CONCOURS D'ARCHITECTURE POUR LES EQUIPEMENTS SPORTIFS DU FUTUR CENTRE D'ENSEIGNEMENT SECONDAIRE SUPERIEUR ET POUR UNE MAISON D'ETUDIANTS, A LA CAMPAGNE DES CEDRES A LAUSANNE

RAPPORT DU JURY

OCTOBRE 1989

PEKIN
CONCOURS DES CEDRES
NIVEAU 3
CHEMIN DU PRINTEMPS DE PEKIN
AVENUE DES BEAUX
N

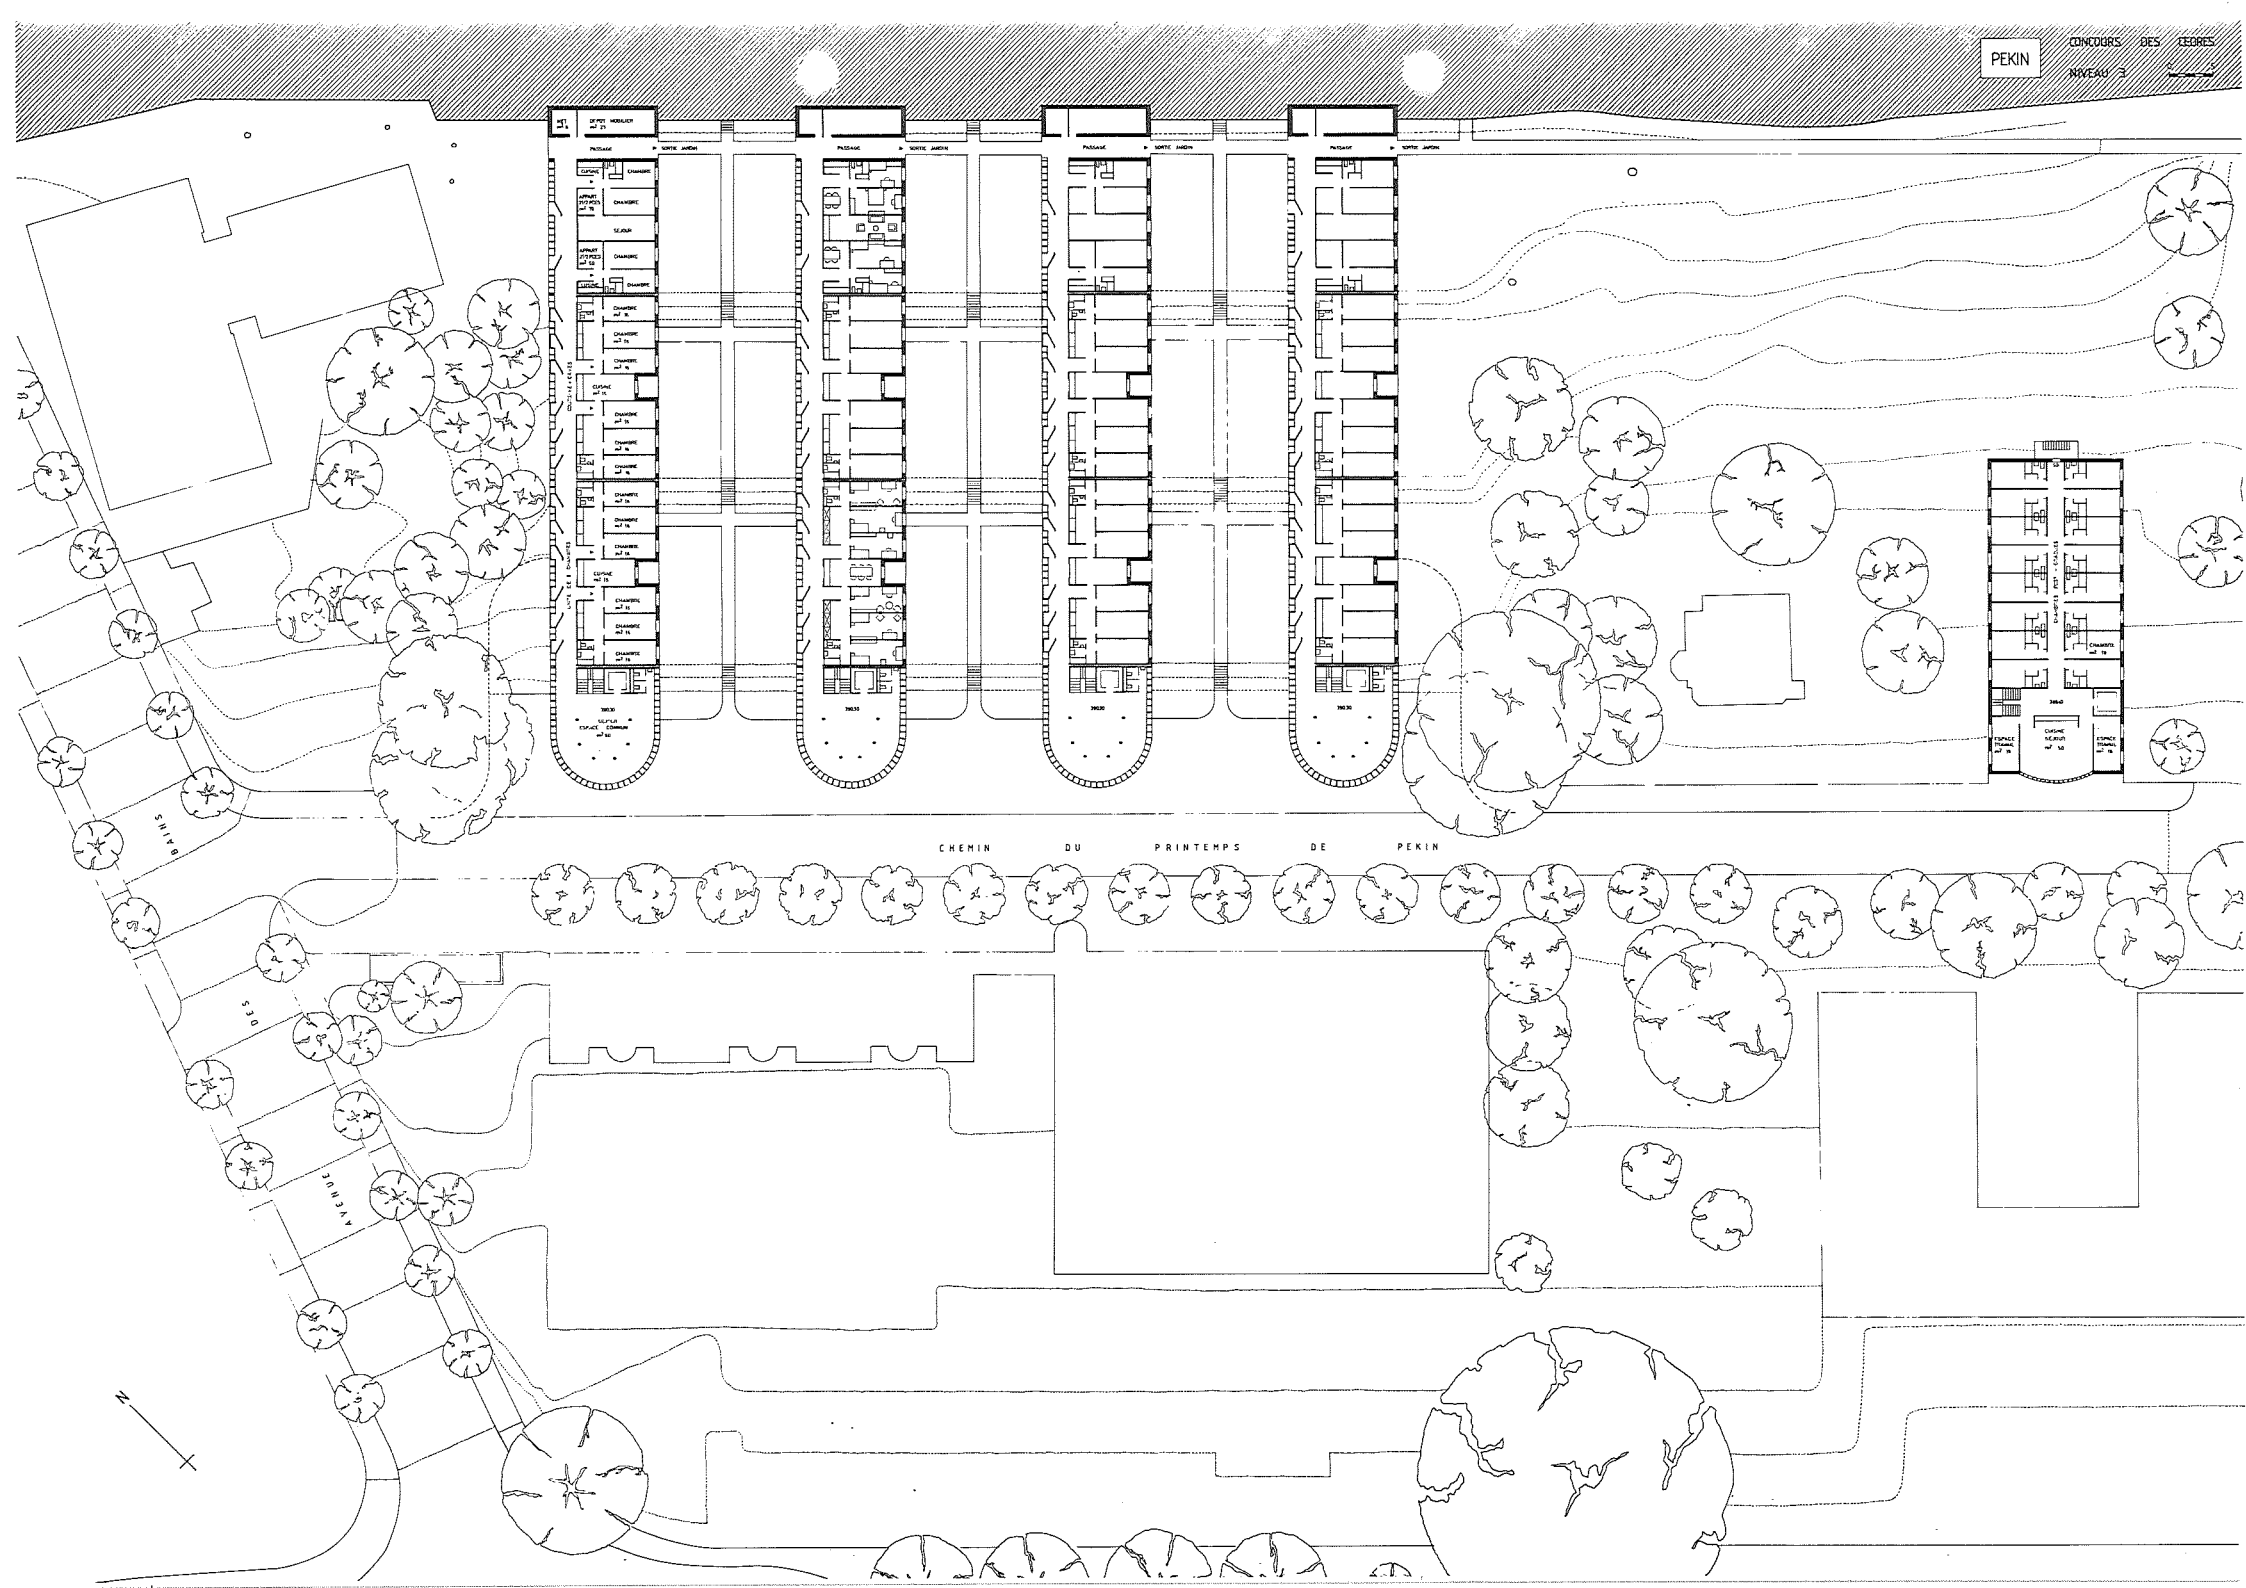
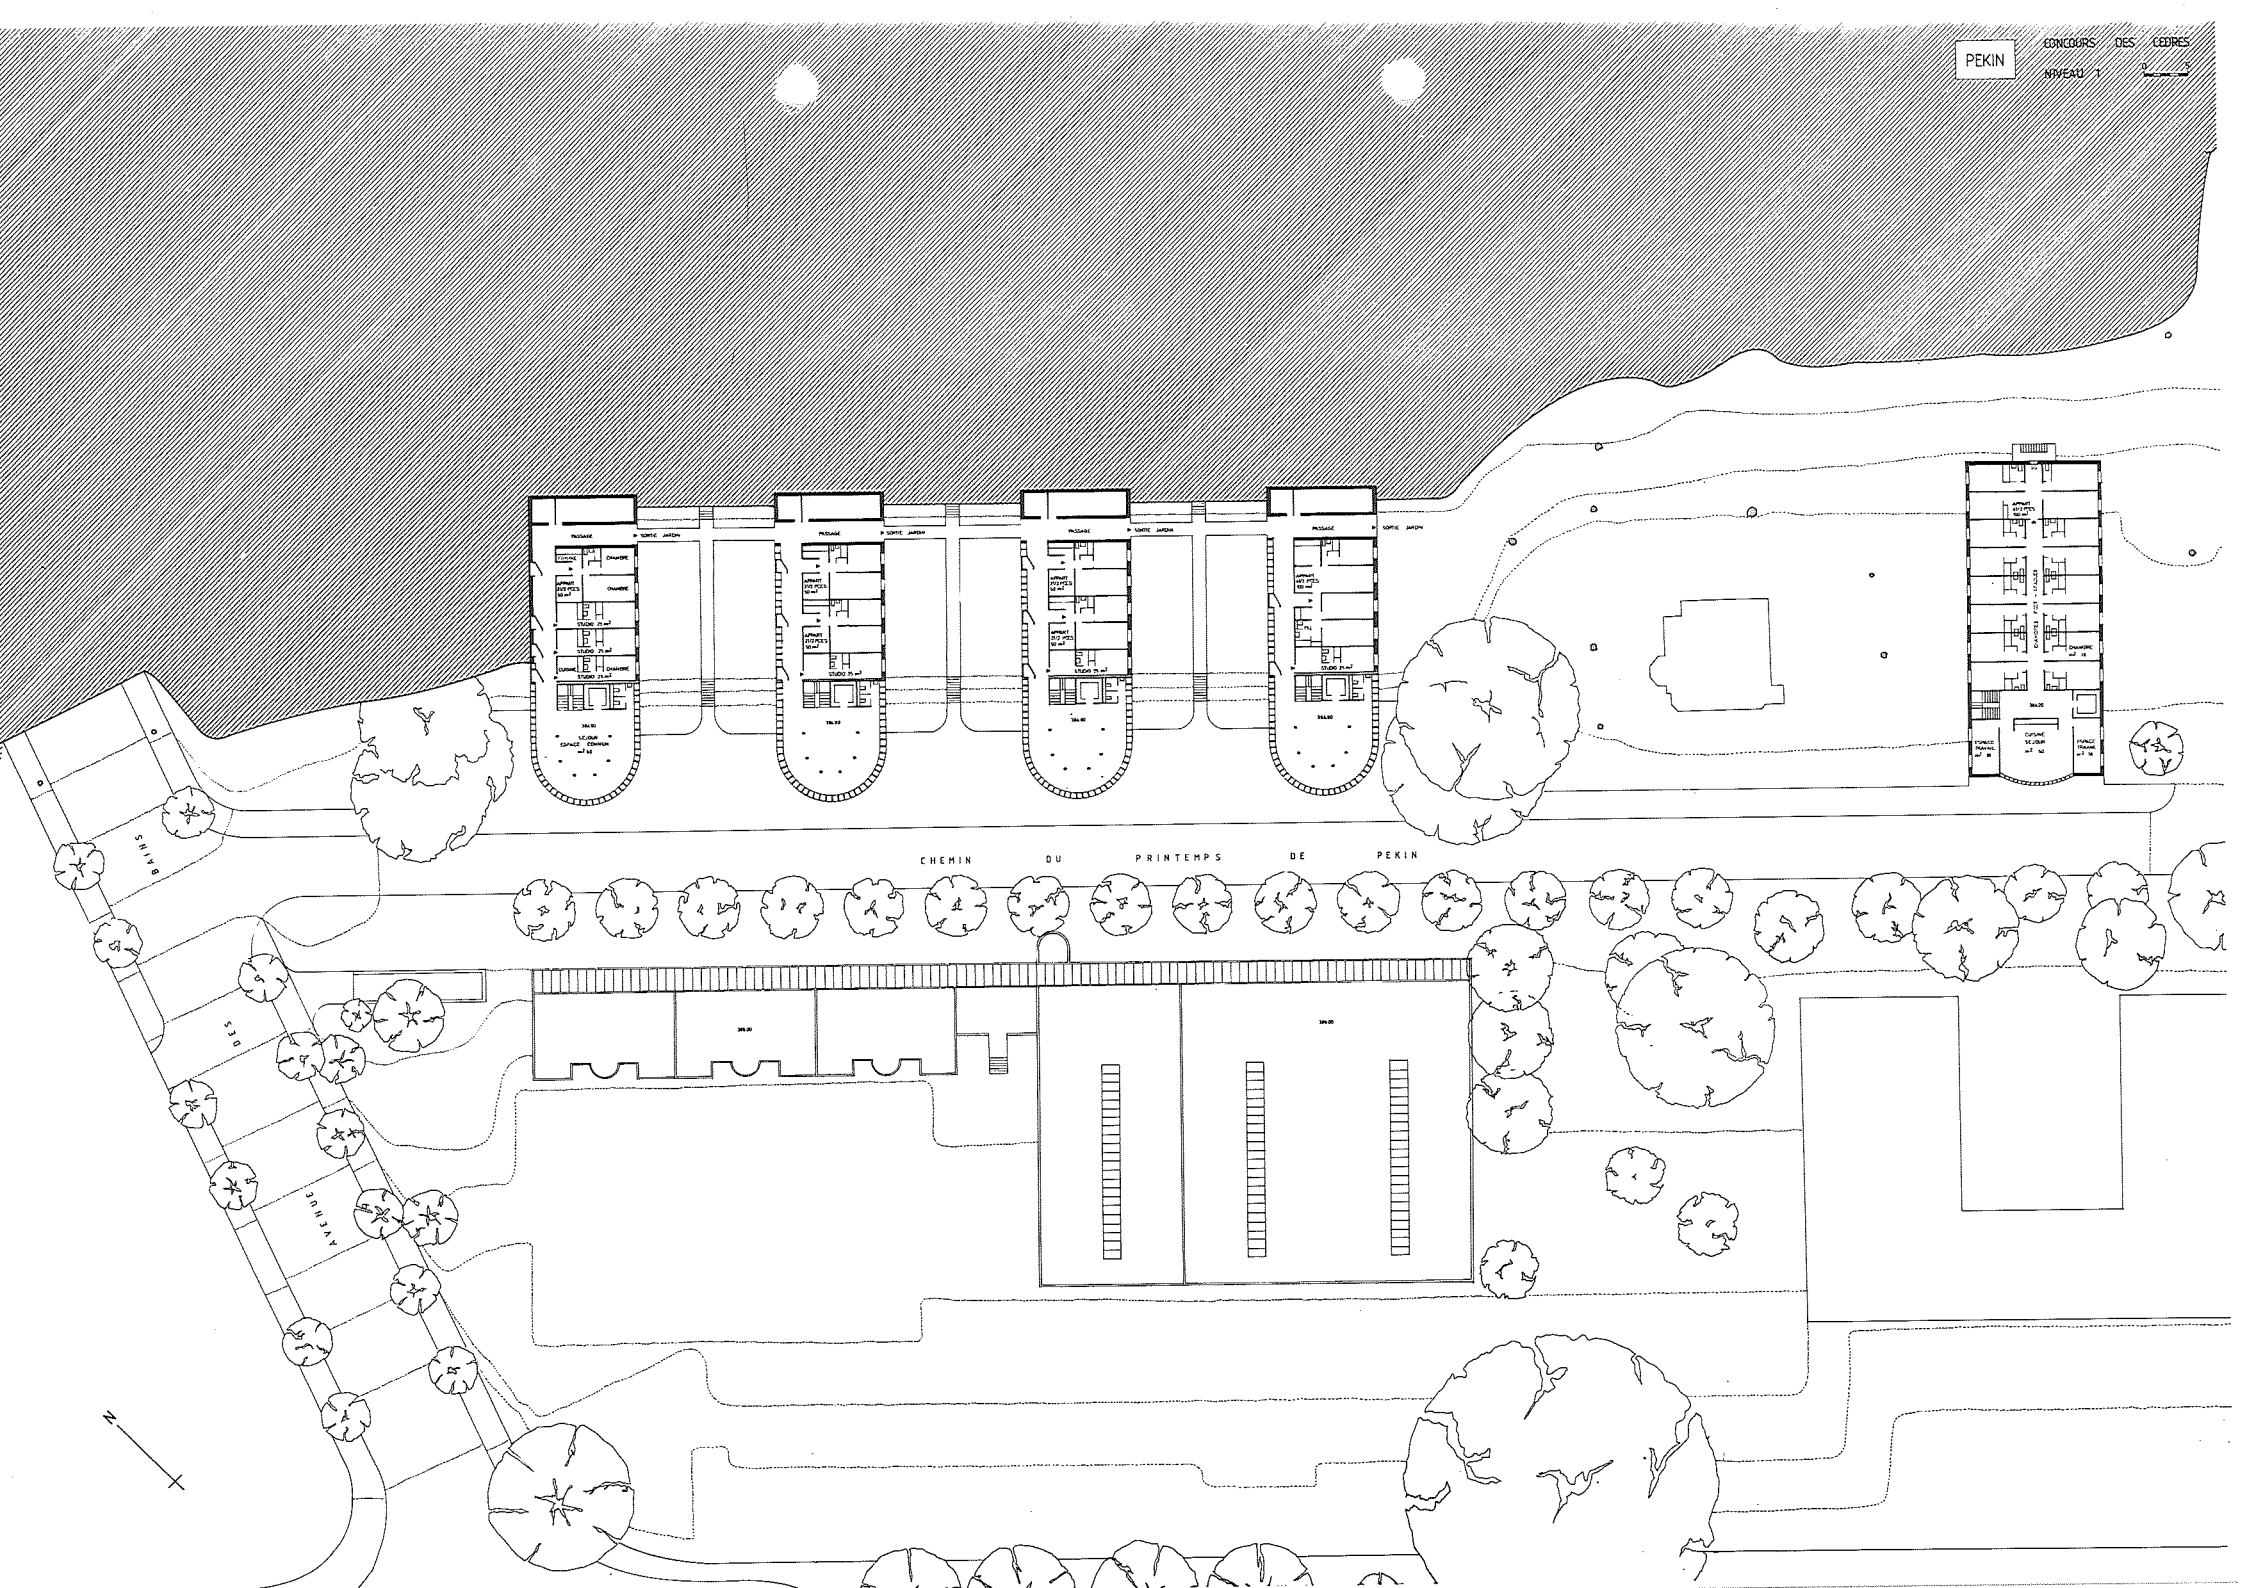
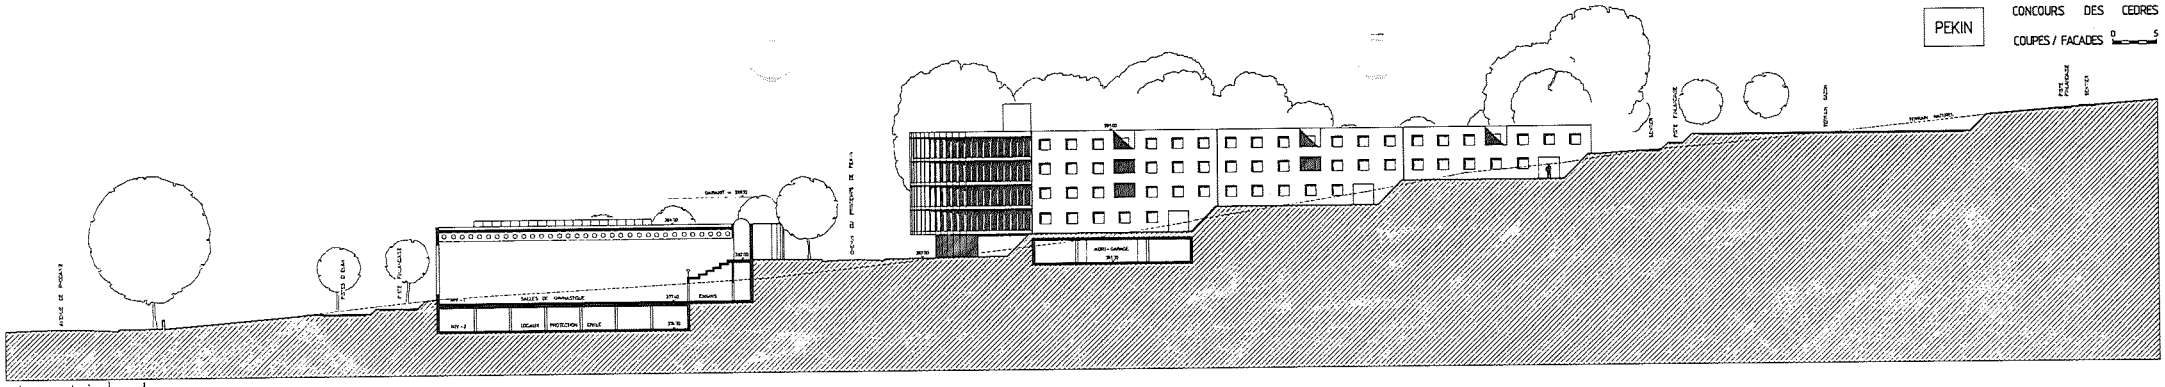
Ce projet appartient à ceux qui essaient, en se plaçant perpendiculairement à la pente, de préserver la lecture du site naturel. Il s'en distingue, d'une part par la proposition d'implanter les salles de gymnastique le long de l'avenue de Rhodanie avec les vestiaires en prolongement des salles et, d'autre part, par l'implantation du bloc des post-gradués à côté du gymnase. Cette imbrication de bâtiments à fonctions différentes est défavorable.

Par ailleurs et malgré la volonté de le préserver, le projet se caractérise par une occupation assez forte du site par des volumes considérables.

Le plan horizontal créé par les toits des constructions en peigne prédomine et va à l'encontre de la tentative de ne pas modifier le terrain naturel.

La systématique de l'organisation des blocs et des circulations est intéressante, mais on peut critiquer l'importance que prennent les caves ainsi que la multiplication des espaces communautaires à l'extrémité sud des blocs.

Le dispositif des vestiaires par rapport aux salles de gymnastique est intéressant sur le plan fonctionnel. Les possibilités d'éclairage et de dégagement des salles existent mais n'ont pas été exploitées.
